携帯電話との共用検討

作業班（第2回）の指摘事項の検討および追加検討

検討1-(1)：2キャリア時の帯域内干渉について（2キャリアを同一場所に設置）

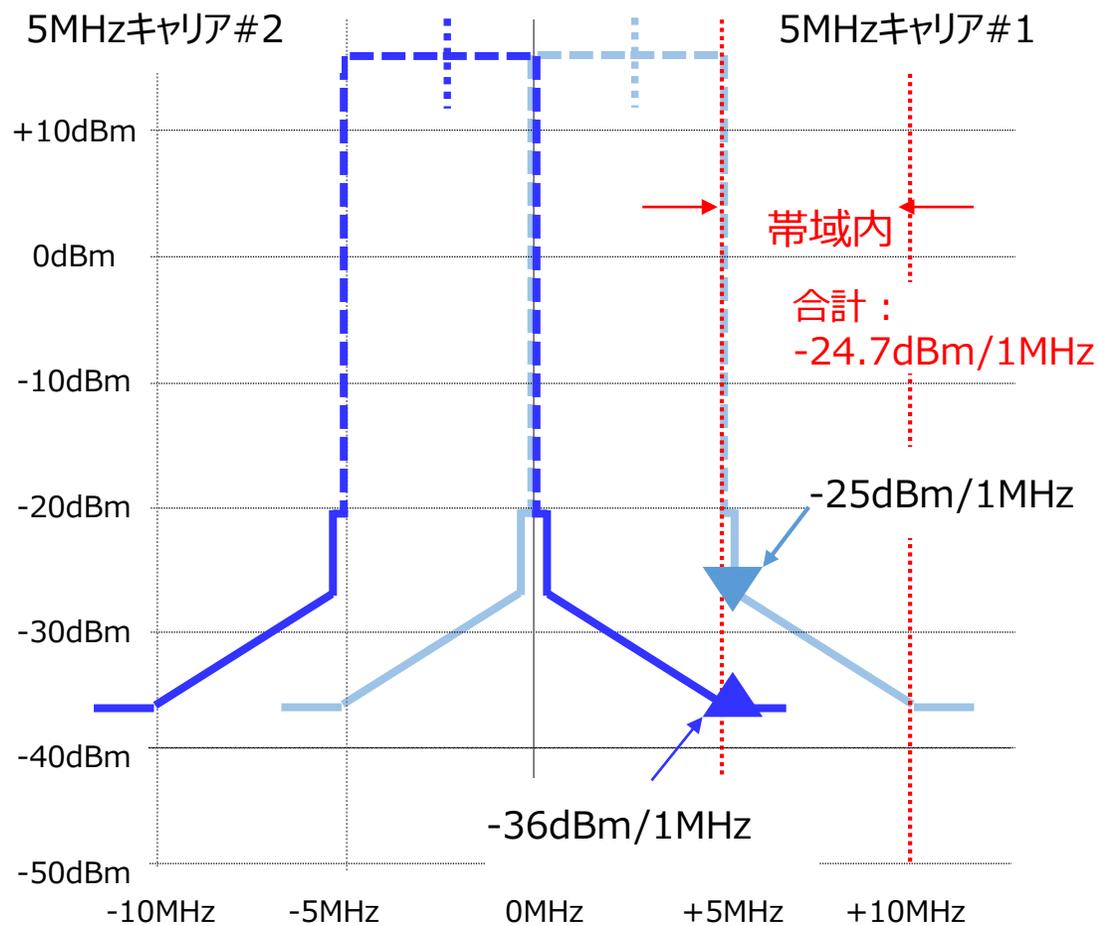
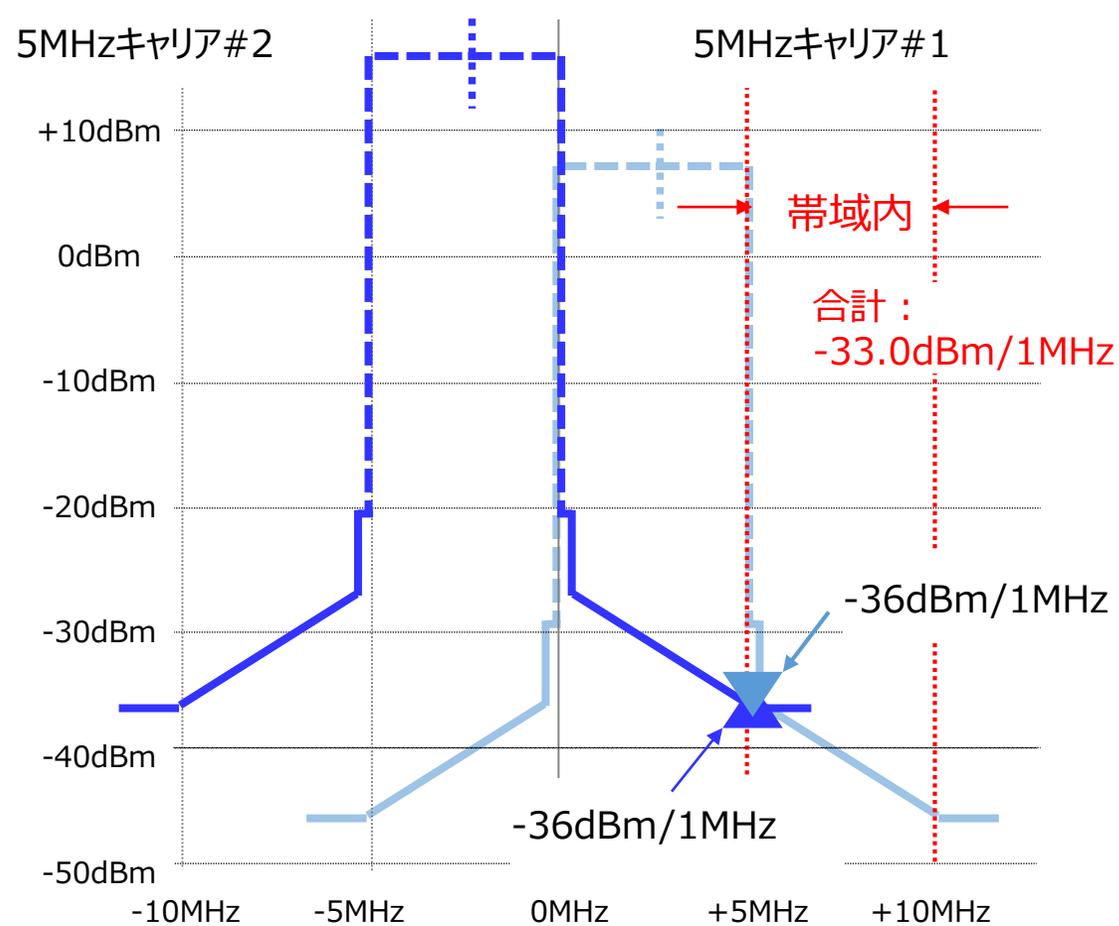
5MHzキャリアを2キャリアで運用する場合について説明します。通常の運用では、2つのキャリアは同じ送信電力とするため、帯域内干渉レベルは、左図に示すように約10dBの電力差があるため、通常考慮しません。下図の場合、2キャリアの合計は-24.7dBm/1MHzになります。

今回、携帯事業者と隣接する5MHzキャリア#1で送信電力制限した運用を検討しているため、帯域内干渉レベルが-36dBmで等しくなるケースがあり、この場合は考慮する必要があります。下図の場合、2キャリアの合計は-33.0dBm/1MHzになります。

検討1-(1)：2キャリア時の帯域外干渉について（2キャリアを同一場所に設置）

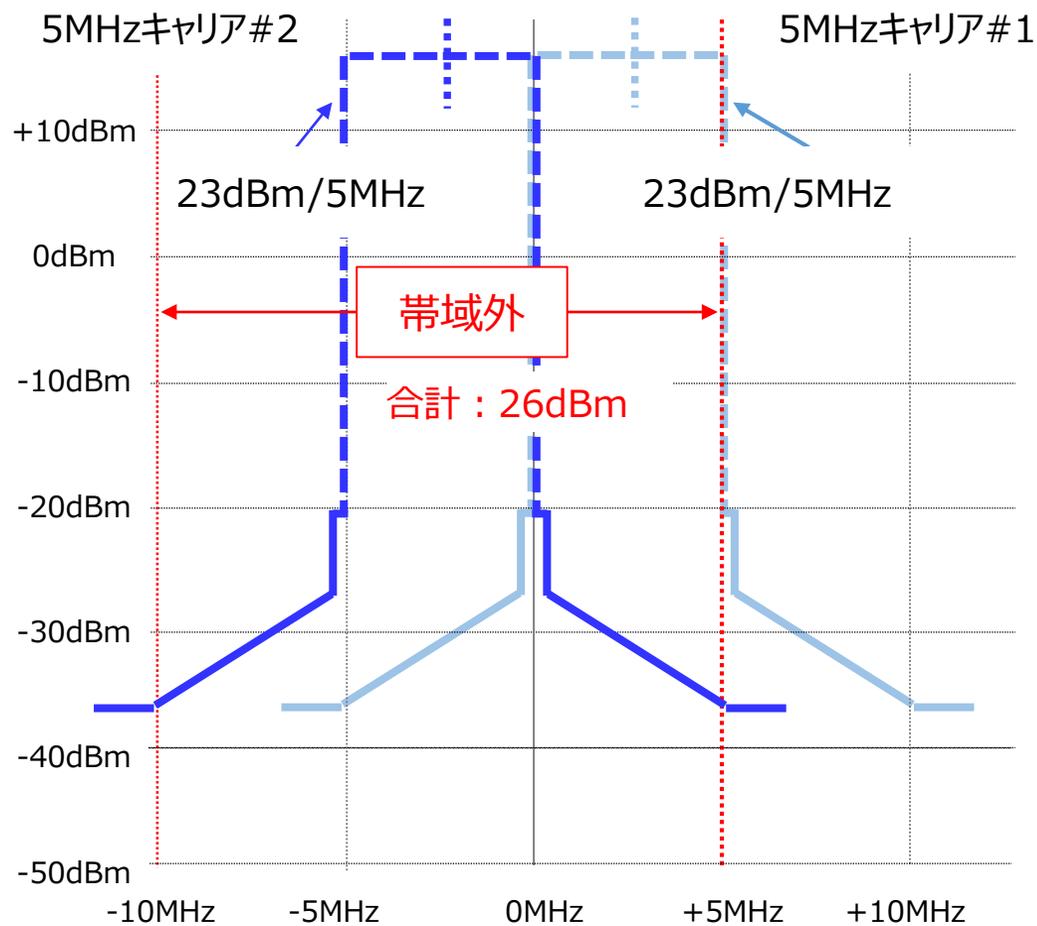
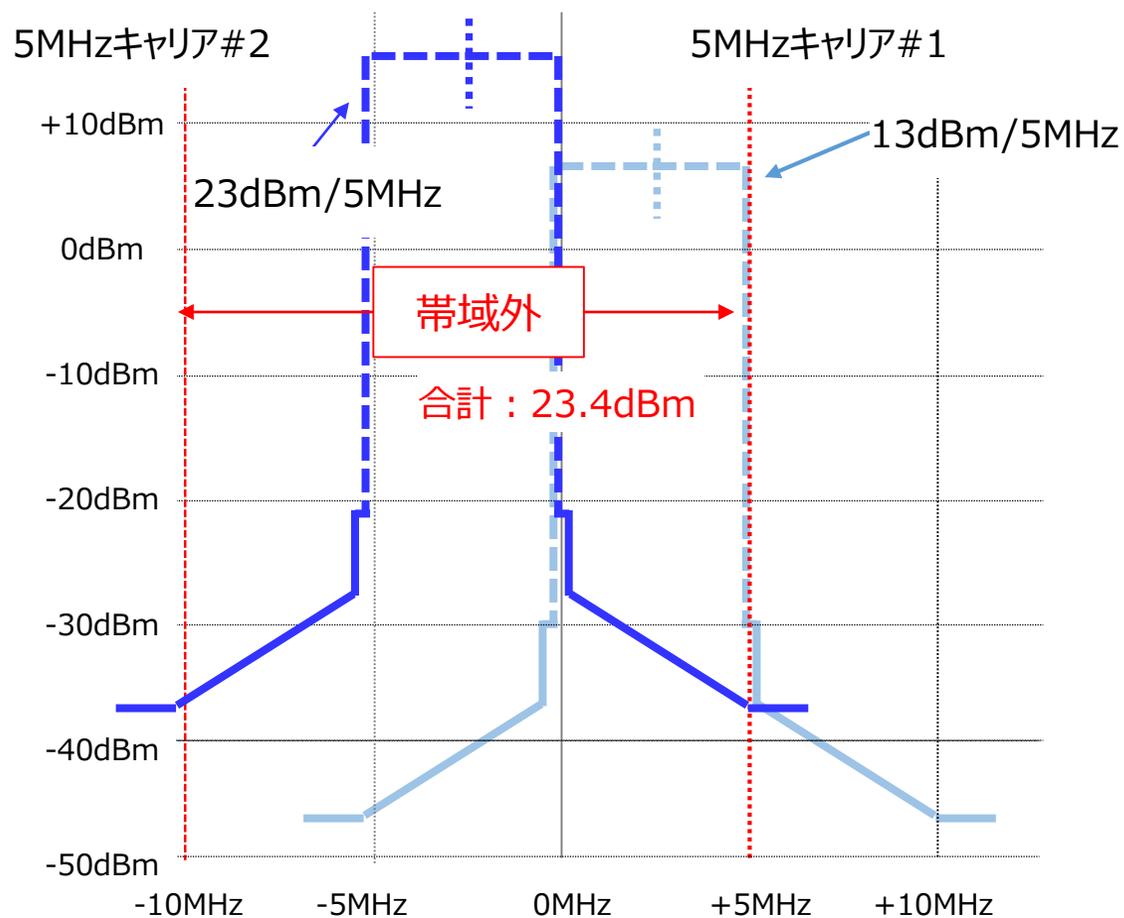
5MHzキャリアを2キャリアで運用する場合について説明します。通常の運用では、2つのキャリアは同じ送信電力とするため、帯域外干渉レベルは、左図に示すように、2つのキャリアの合計に対する帯域外干渉レベルとして評価する必要があります。下図では合計26dBmになります。

今回は、5MHzキャリア#1を送信電力制限した運用を検討しているため、帯域外干渉レベルは、2つのキャリアの合計電力により生じる感度劣化として評価する必要がありますが、合計電力は23.4dBmとなり、この程度であれば考慮しないという考え方もあります。

検討1-(2)：与干渉局の位置を考慮する場合に干渉が発生する確率

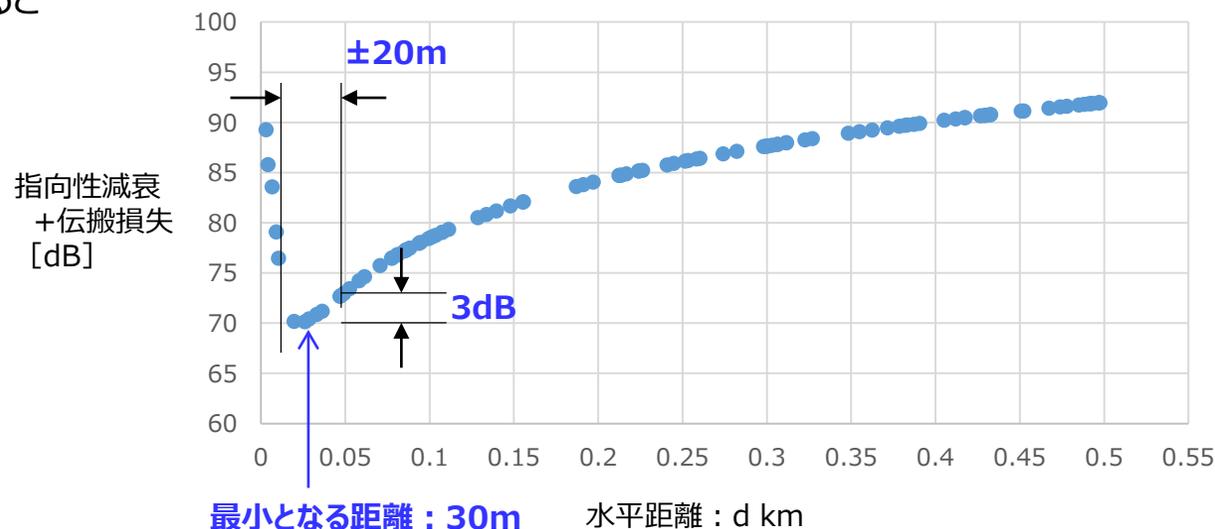
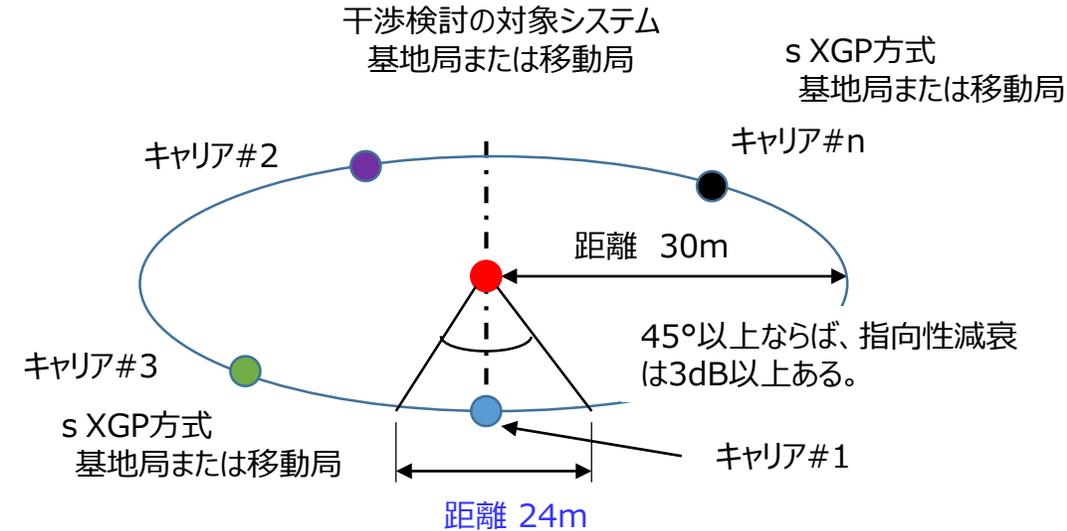
(3) 指向性減衰+伝搬損失の特性から、**30m±20m**の範囲に2台が存在しなければ、2台からの干渉量は最悪値から**3dB改善**する。言い換えると2台の合計は最小となる距離での干渉量を超えることはありません。

sXGP方式基地局、移動局が、干渉検討の対象システムの基地局、または移動局に対して、等距離（円周上）に配置される可能性もあるが、干渉検討の対象のシステム（携帯電話基地局、陸上移動中継局）では水平指向性を持つため、円周上の約24mの範囲に限られるため、右図の場合は、キャリア#1からの影響のみ考えれば良いということにもなる。

干渉計算では、sXGP移動局密度：6台/5MHz/半径300mでと規定しているため、キャリア#1とキャリア#2で合計12台が6台/300m²に存在する。sXGP移動局内2台が半径20mに存在する確率は、下式により計算することができ、0.6%となり、発生する確率は小さい。

作業班（第2回）で提示した改善後のsXGP基地局スプリアス規格

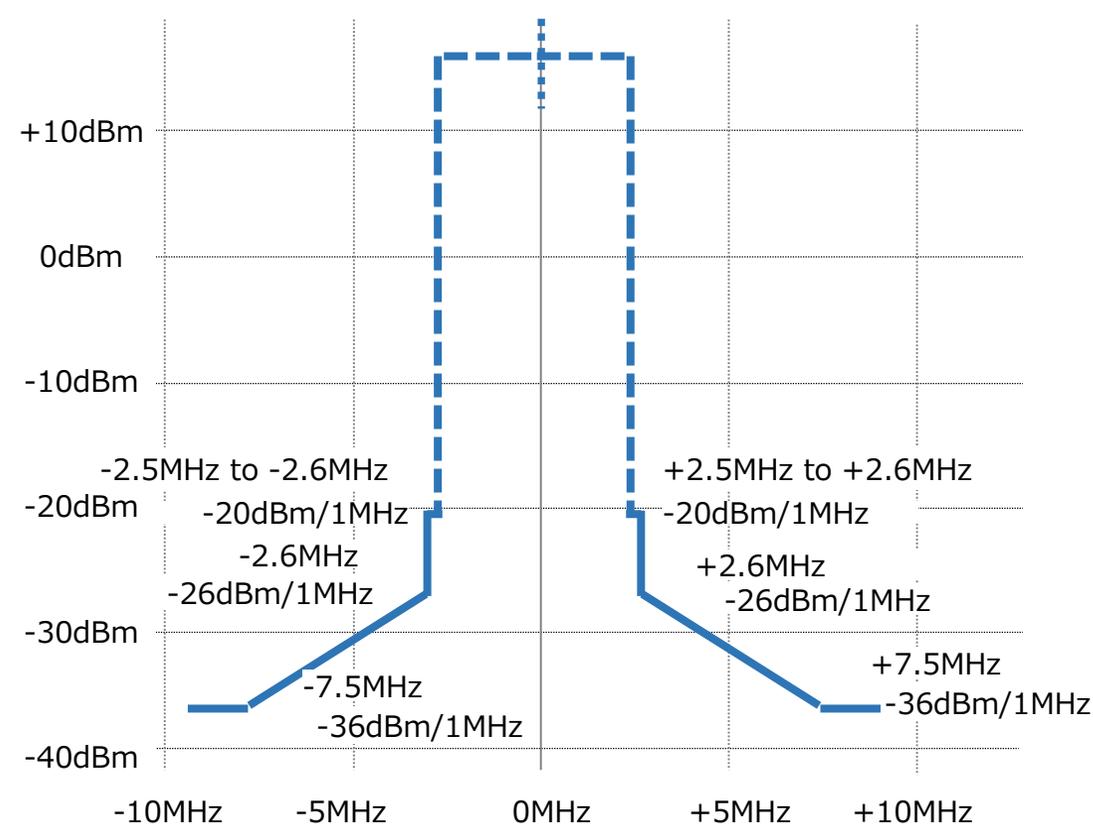
作業班（第2回）で提示したスプリアス規格を左図に、今回提示するスプリアス規格を右図に示します。今回、作業班（第2回）で提示したスプリアス規格に対し、 $\pm 2.5\text{MHz} \sim \pm 3.5\text{MHz}$ の領域のレベルを改善しました。このスプリアス規格を適用することで、3GPPで規定されている ACLR（Adjacent Channel Leakage Ratio）45dBcを満足すると同時にことができます。

また改善後のsXGP基地局の $+2.5\text{MHz} \sim +7.5\text{MHz}$ （あるいは $-7.5\text{MHz} \sim -2.5\text{MHz}$ ）間の5MHzにおける不要輻射電力は、平成20年12月11日、携帯電話等周波数有効利用方策委員会報告に記載の送受信フィルタを実装したLTE基地局の不要輻射電力以下になり、現在稼働しているシステムが他のシステムから受けている干渉より改善できていると思います。
